咨询处理 - 硬件咨询 #1551

光刻系统

状态:	已反馈	开始日期:	2026-05-08
优先级:	A级	计划完成日期:	
指派给:	宁欣洋	% 完成:	0%
类别:		预期时间:	0:30 小时
目标版本:			
完结状态:			
描述			
目前姐写结构已经完成，紫外光源评估进度，请紧密跟踪，给我结果，期望本月能给我一个结果。如果不行，请告知我具体情况。			
子任务:			
硬件咨询 # 1775: 光刻子任务-寻找50倍和20倍物镜			已反馈

图 2、12 英寸光源照射均匀度仿真数据

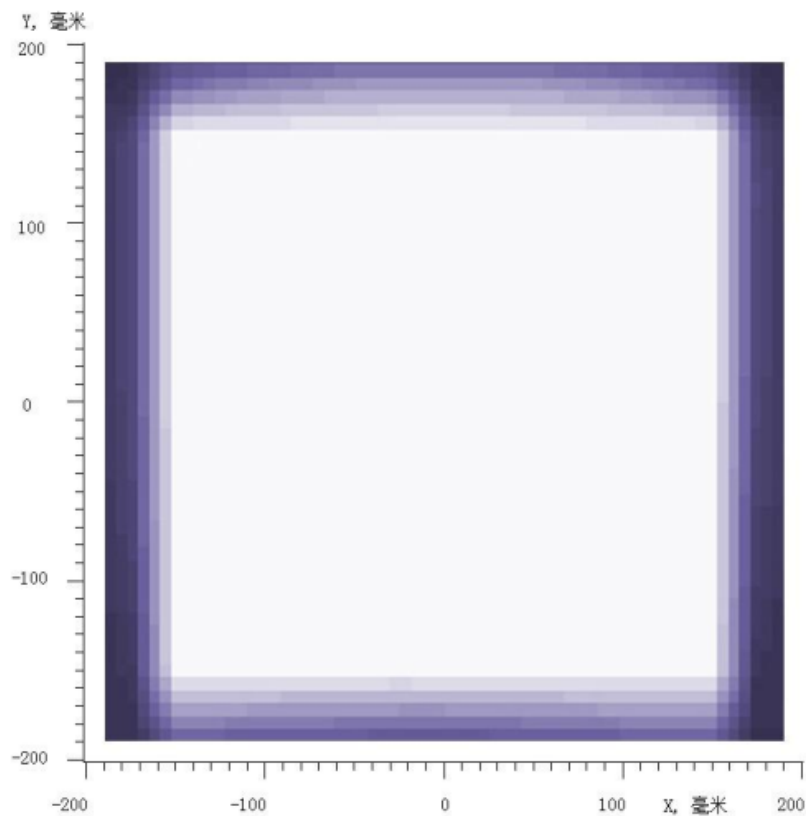
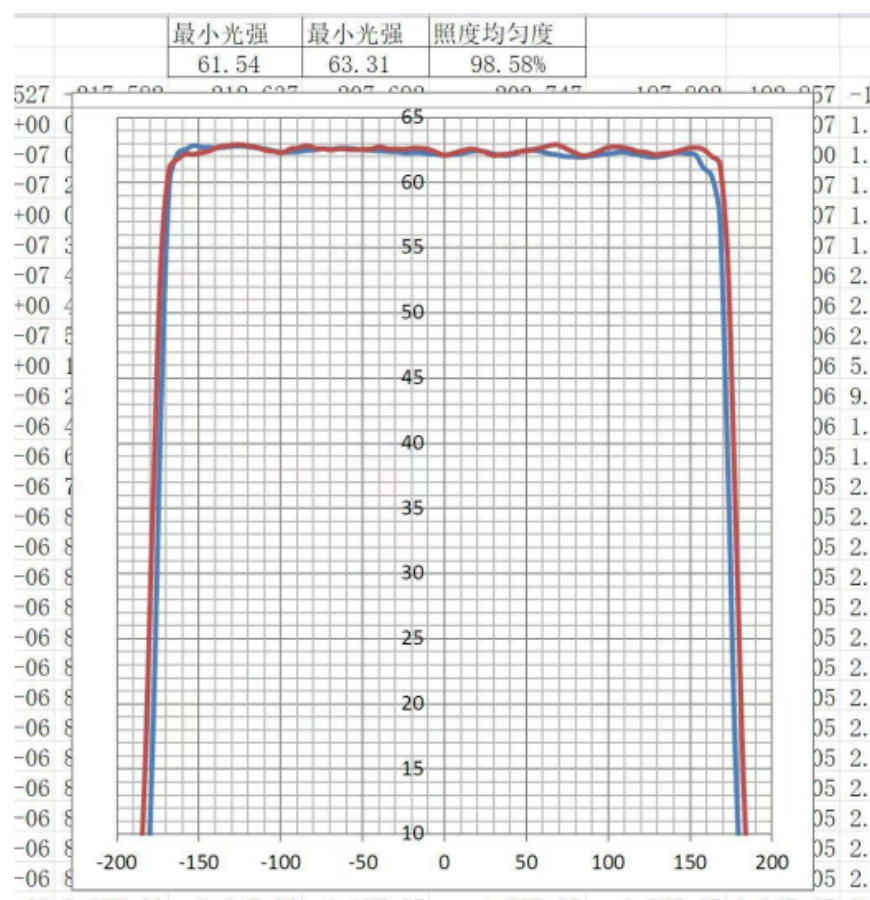
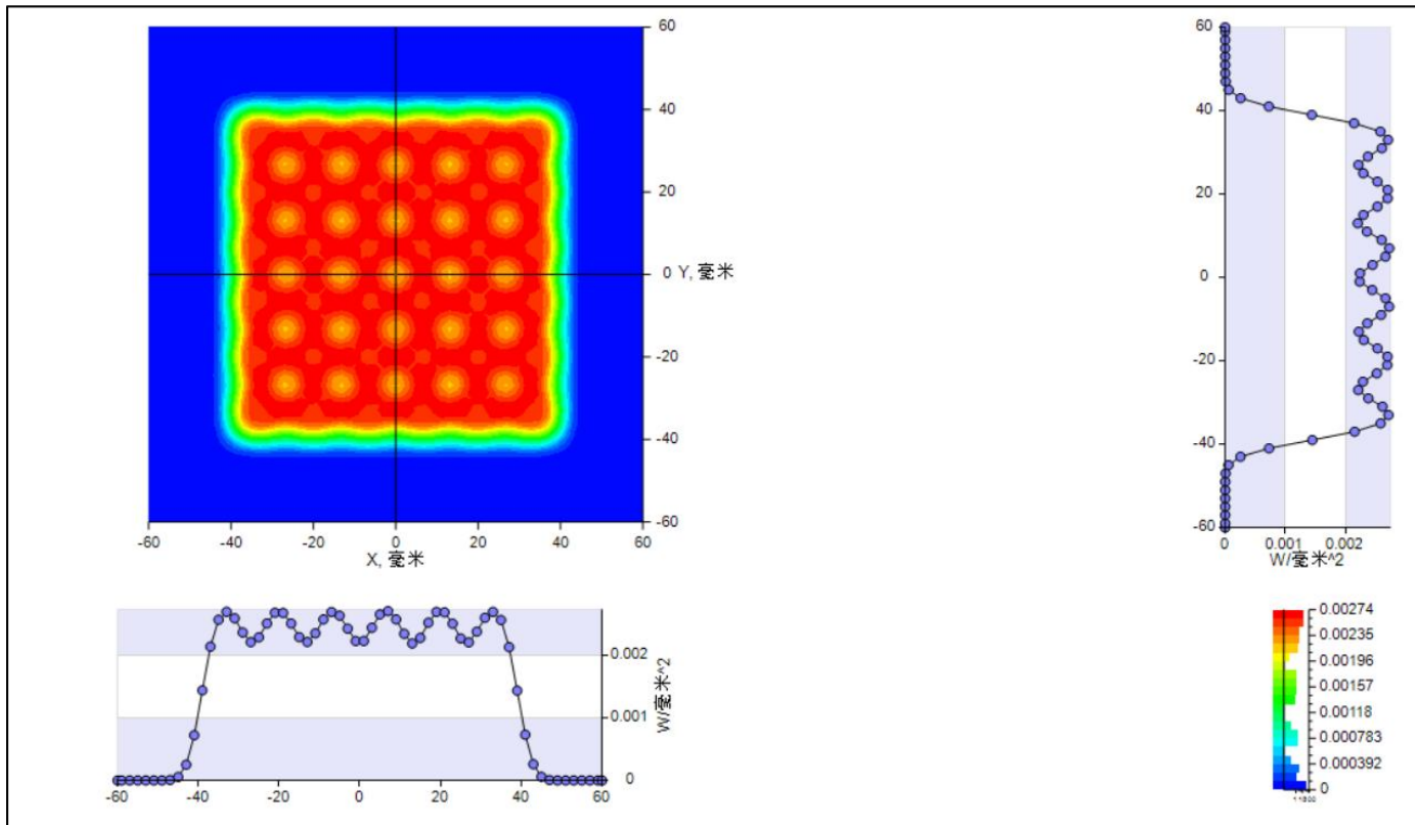
我需要紫外光源均匀性示意图，哪种均匀性可以，哪种不可以

第一个可以，第二个不可以。第一个已经实际算出来均匀性是98%以上了，第二个这个差不多是80%
